PREFET DE MAINE-ET-LOIRE

## RAPPORT DE L'INSPECTION DES INSTALLATIONS CLASSÉES MISE A JOUR DE L'ÉTUDE DES DANGERS (EDD)

**Société : Michelin**  
**Commune : Cholet**

Date du dépôt du dossier par l'exploitant : 1<sup>er</sup> août 2017 complété le 26/03/2019, le 30/09/2019 et le 07 août 2020

#### **Annexe 4 : synoptique de fonctionnement des chaudières**

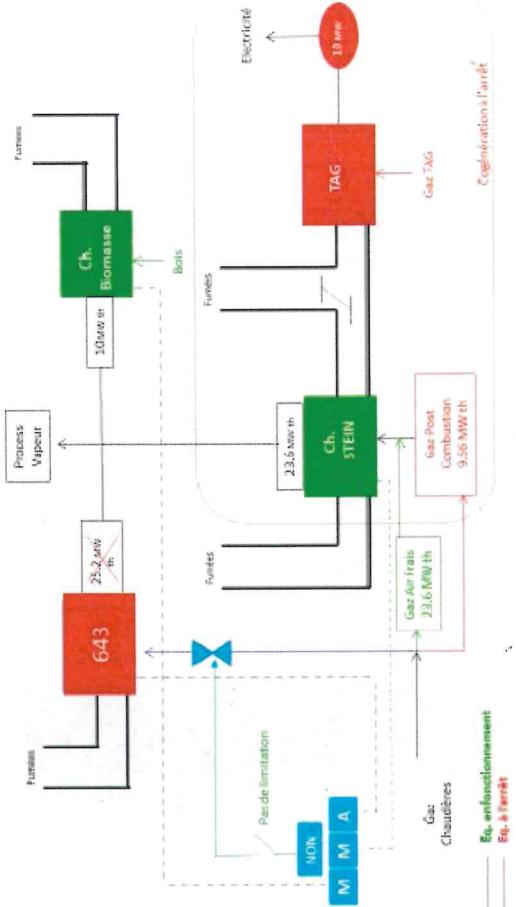
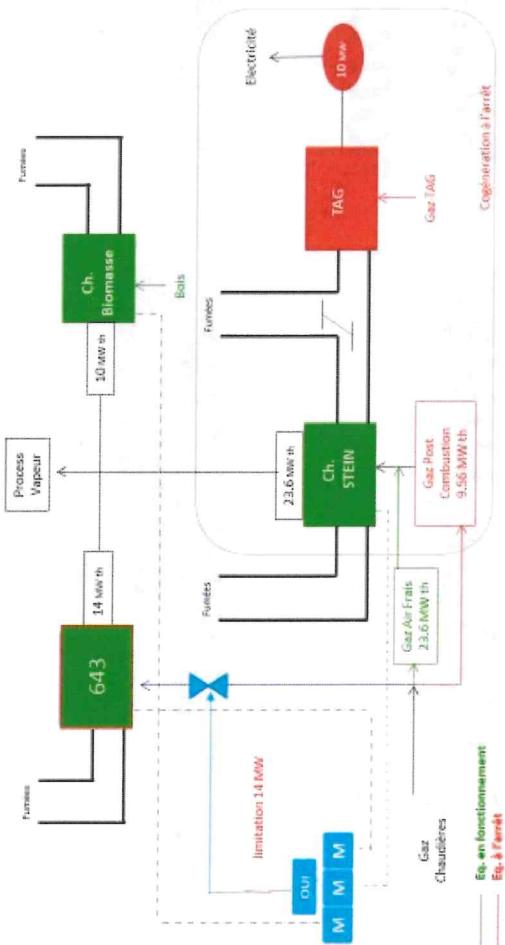
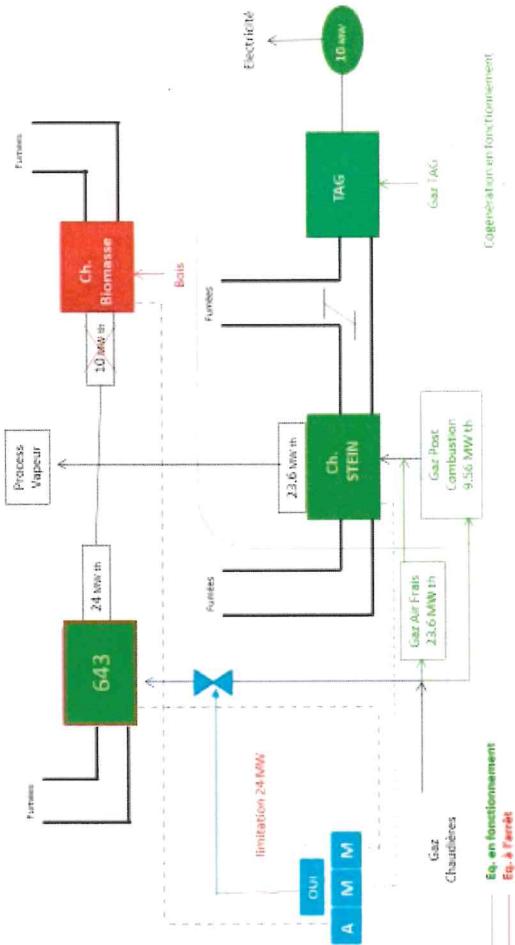
Le seuil « IED » est fixé à 50MW de puissance thermique nominale totale (rubrique 3110). L'exploitant indique ne jamais dépasser ce seuil même si la puissance théorique nominale maximale est de 60,3 MW.

Suite à une demande de compléments par l'inspection des installations classées, l'exploitant a transmis les deux modes de fonctionnement (voir annexe 4) :

– « mode été » du 1<sup>er</sup> avril au 31 octobre avec une puissance maximale de 49,97 MW en tenant compte du groupe électrogène et des groupes motopompes ;

– mode « hiver » du 1<sup>er</sup> novembre au 31 mars avec une puissance maximale de 49,97 MW en tenant compte du groupe électrogène et des groupes motopompes ;

Ces modes nécessitent un bridage de la chaudière « 643 » à 14MWth. Cette chaudière mixte est désormais utilisée uniquement en gaz naturel (plus de fioul).

Avis de l'inspection : l'inspection des installations classées propose de reprendre ces conditions de fonctionnement dans le projet d'arrêté préfectoral afin de s'assurer que le seuil de 50MW n'est pas dépassé et de demander à l'exploitant de tenir à disposition des justificatifs du respect de la puissance maximale autorisée en fonctionnement simultané des brûleurs à 49MW.
